Wettbewerb „Städtische Grundschule York – Neubau einer 4-zügigen Grundschule und einer Zweifachsporthalle im York-Quartier in Münster-Gremmendorf

Protokoll der digitalen Preisgerichtssitzung

Nichtoffener Wettbewerb gemäß RPW 2013

Anerkennung – Arbeit 1309 (12.000 Euro)

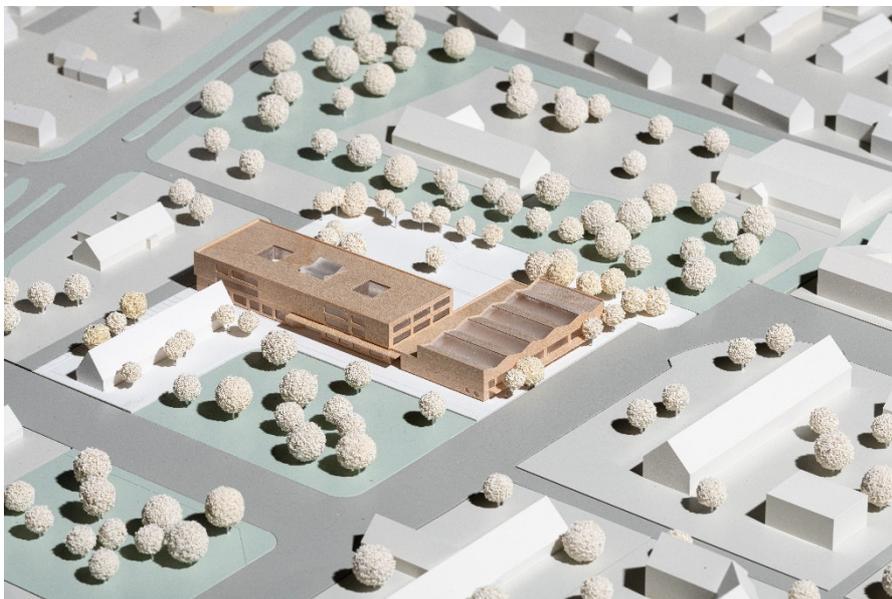
Das Volumen des Entwurfes ist in zwei den Nutzungen Schulhaus und Sporthalle zugeordneten Baukörpern mit einem eingeschossigen Verbindungsbau gegliedert, die die nördliche und westliche Raumkante winkelförmig besetzen und einen großzügigen, grünen Außenraum nach Südosten zum Bürgerpark orientiert ausbilden. Dieser ist als gut nutzbarer Pausen- und schulzugeordneter Freiraum überzeugend und ermöglicht den Erhalt einer Vielzahl von Bestandsbäumen.

Das dreigeschossige Schulhaus besetzt die Raumkante des Vorplatzes, hier ist auch der Haupteingang stimmig platziert. Der niedrigere Baukörper der Sporthalle ist mit seiner Schmalseite ebenfalls zum Vorplatz orientiert, wodurch eine spannungsvolle Ansicht im Dialog der beiden Eingangsbereiche entsteht. Die differenzierte Höhengestaltung führt jedoch auch zu einer Verunklärung der Raumkante zum Entree-Platz. Die Raumbildung zur Ringstraße durch die Längsseite des Sporthallenbaukörpers erscheint angemessen.

Im Versuch, beiden Nutzungen eine Adresse am Vorplatz zu geben, entstehen jedoch städtebauliche Zwänge, die ausführlich diskutiert werden und deren Lösung nicht vollständig überzeugen kann.

Problematisch erscheint insbesondere, dass das Schulhaus sehr weit im Osten platziert ist. Die Blickverbindung zum Bürgerhaus wird zwar freigehalten, kann in Ihrer räumlichen Ausbildung jedoch nicht überzeugen. Insbesondere auch der Bezug zum nördlich angrenzenden Bestandsgebäude wird problematisch gesehen, was durch das in den Obergeschossen weitgehend symmetrische Öffnungsbild des Schulbaukörpers zusätzlich betont wird.

Die Arbeit zeichnet sich durch eine hohe Qualität der architektonischen Durcharbeitung aus. Die Variation der Dachform mit Flachdach auf der Schule und einem gefalteten Dach mit Holzkonstruktion auf der Sporthalle ist funktional und überzeugend, gleiches gilt für die Materialisierung mit rotem Klinker. Insgesamt wird die architektonische Ausformulierung für einen Grundschulbau als angemessen empfunden.

Die Funktionszusammenhänge sind schlüssig hergestellt, dem Prinzip der kurzen Wege wird angemessen Rechnung getragen. Insbesondere die Organisation des Erdgeschosses überzeugt mit vielfältig nutzbaren und flexibel zusammenschaltbaren Raumflächen der Mehrzweckräume und des Speiseraumes mit schönem Bezug zum Pausenbereich. Das ebenfalls hier verortete Forum tritt in guten Dialog mit der in die Obergeschosse führenden breiten Sitztreppenskulptur mit großzügigem Luftraum und Oberlicht.

Für die Umsetzung der gewünschten pädagogischen Konzepte wird die dargestellte Clusterlösung der Obergeschosse als etwas introvertiert empfunden, ein größerer Freiraumbezug erscheint am Ort möglich und wünschenswert. Die Dimensionierung der Innenhöfe ist jedoch ausreichend und verspricht eine angemessene Belichtung. Die Erschließungszonen sind zwar vielfältig

gestaltet, sind in Teilbereichen jedoch in Ihrer einheitlichen Breite noch recht nah am Konzept einer Flurschule.

Die Brandschutzkonzeption überzeugt im Bereich der zentralen Treppenfigur mit dem erdgeschossigen Hallenbereich nicht vollständig.

In den Kennwerten ist der Wettbewerbsbeitrag im Mittelfeld platziert, entsprechend sind auch die Einschätzungen zur Wirtschaftlichkeit.

Die Arbeit stellt in vielen Aspekten einen wertvollen und gut gestalteten Diskussionsbeitrag dar, dies wird leider durch die Schwächen der städtebaulichen Setzung beeinträchtigt.
